浜岡原子力発電所 敷地の地質・地質構造（コメント回答）

BF4地点の泥層の堆積年代評価に関する追加検討状況

2022年6月10日

敷地周辺における地形層序解析結果（現在最終取りまとめ中）

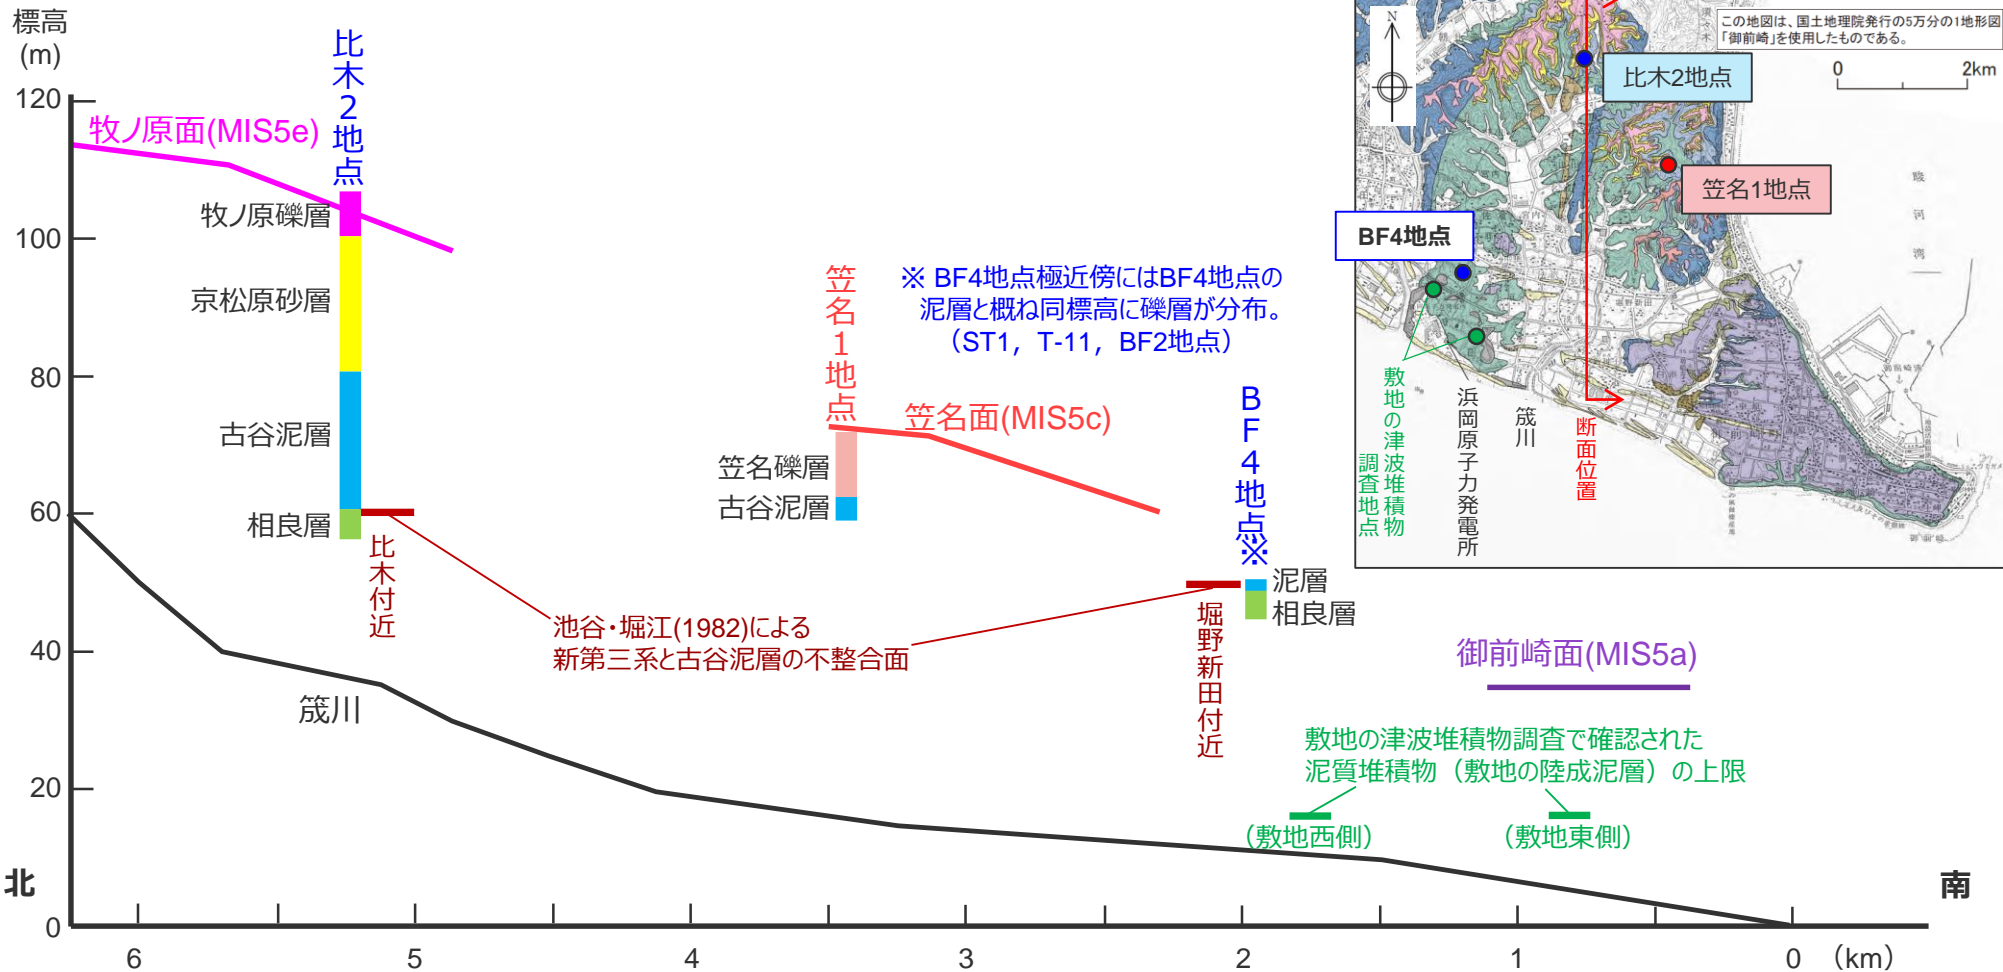
No.	コメント	検討方針
1	BF4地点の泥層と古谷泥層との対比については、以下の観点を踏まえ、古谷泥層の知見及び個別調査結果を総合的に勘案し、全体として整合が取れた説明を行うこと。	古谷泥層の下部を中心に既往調査データを精査し、追加調査及び地形層序解析結果（p.5参照）も含め、これらを総合的に勘案したうえで、BF4地点の泥層が古谷泥層下部に対比されることについて確認する。
	BF4地点の泥層の層相から推定した堆積環境（海水が流入する静水環境）が、海水面下の比較的大きい水深に限られるとする趣旨の考察について、再検討すること。その際、古谷泥層全体の分布や層相の特徴、堆積環境に関する知見を整理したうえで、古谷泥層の堆積史の中でのBF4地点の位置づけを明確にすること。	BF4地点の泥層の堆積環境について、BF4地点の泥層の調査結果（層相観察結果など）だけでなく、比木2地点（模式的な牧ノ原段丘堆積物分布地点）を中心とした古谷泥層の調査結果なども踏まえ再検討する。 比木2地点の古谷泥層 については、主にボーリングコアから観察・分析を行っていたが（関連頁p.6）、BF4地点に対比される可能性が高い下部付近の層準について、その層相を詳細に観察するため 露頭調査を実施 する。
	変成岩・火成岩、Mn成分に富むざくろ石、放散虫化石を、泥層が海水流入環境で堆積したとする根拠とするのであれば、これらが再堆積により陸から泥層中に混入したものではないとする説明を補強すること。	
	BF4地点の泥層から花粉・微化石が検出されにくい要因について、より詳細に考察するとともに、その要因を風化とするのであれば、風化に関連したX線回折分析結果に対する考察とも整合の取れた説明を行うこと。	古谷泥層が埋積した溺れ谷は「生物の生息に適さない還元的な環境」（高清水ほか(1996)）とされていることなどを踏まえ、BF4地点の泥層から花粉・微化石が検出されにくい要因として、風化の可能性に加えて、 古谷泥層の貧化石帯に該当する可能性についても検討 を行う。
泥層中の礫形状の対比にあたっては、球形度だけでなく他のパラメータによる検討も行うこと。	礫形状の対比にあたっては、画像解析(CT)による、より客観的な手法を用いた複数のパラメータ（中径長径比、短径中径比など）による検討 を行う。

- 比木2地点を通る南北方向の地形投影断面図を示す。
 - BF4地点付近の標高約50mは、池谷・堀江(1982)に示される古谷泥層*と相良層の不整合面と概ね同標高である。また、当該箇所は、笠名面より低位、御前崎面より高位である。
 - そのため、御前崎地域に広域的に分布する地層のうち、BF4地点の泥層（及びBF2地点など極近傍の礫層）に対比される可能性が高い第四紀層は、古谷泥層（下部）または笠名礫層であると考えられる。
- ➡ 古谷泥層の下部付近及び笠名礫層について、BF4地点の泥層との比較対象として詳細な調査（文献調査・地質調査）を実施する。
 なお、BF4地点の泥層と敷地の陸成泥層のような局所的に分布する堆積物との比較については別途調査結果を整理して説明する。
- ※池谷・堀江(1982)では古谷層と記載。

今回新たに露頭調査を実施した地点（笠名1地点※：笠名礫層）

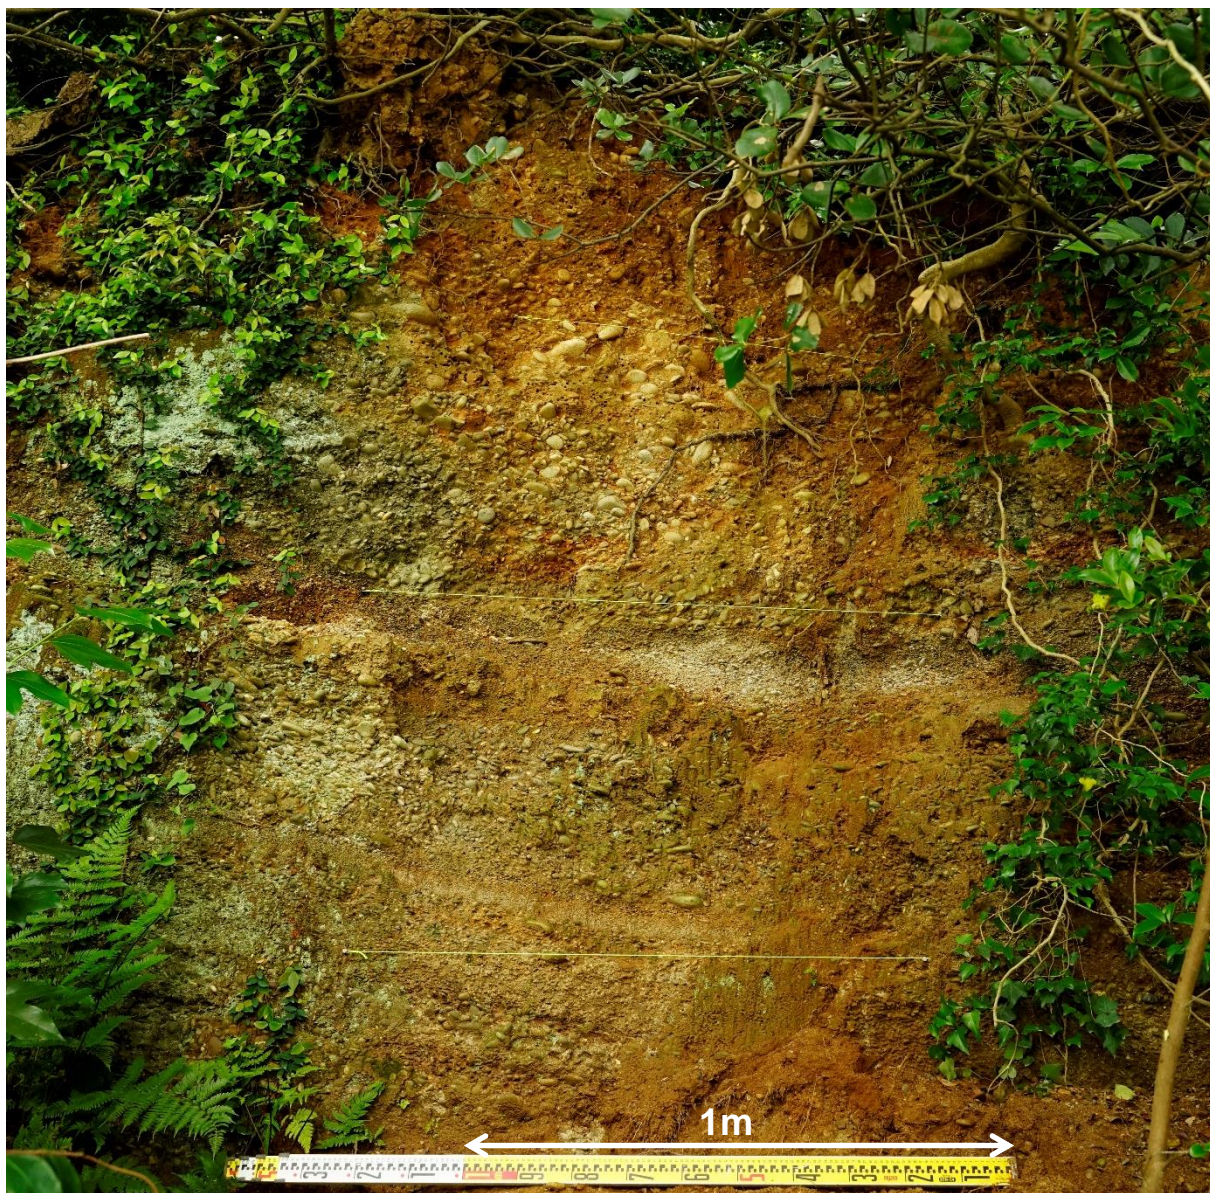
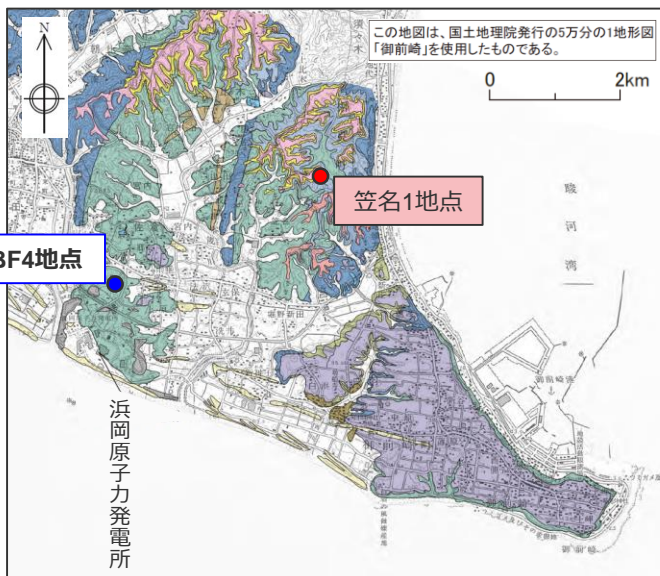
2	BF4地点の泥層と、古谷泥層より新しい時代の地層（笠名礫層・敷地の泥層）の違いを示し、BF4地点の泥層の堆積年代の説明性向上を図ること。 なお、BF4地点極近傍の礫層を笠名礫層相当とする評価については、笠名礫層に関する知見等を整理したうえで、その妥当性を示すこと。その際、BF2地点については、同地点付近に古谷泥層が分布するという知見との関係を説明すること。	笠名礫層について、 模式的な露頭(笠名1地点)において調査を実施 し、BF4地点の泥層のような層準の有無について確認するとともに、BF4地点極近傍の礫層(ST1, T-11, BF2地点)は笠名礫層に対比されることについて確認する。また、BF4地点の泥層と敷地の陸成泥層のような局所的に分布する泥質堆積物との差異についても確認し、BF4地点の泥層が御前崎地域に広域的に分布する古谷泥層に対比されるとする評価の説明性向上を図る。
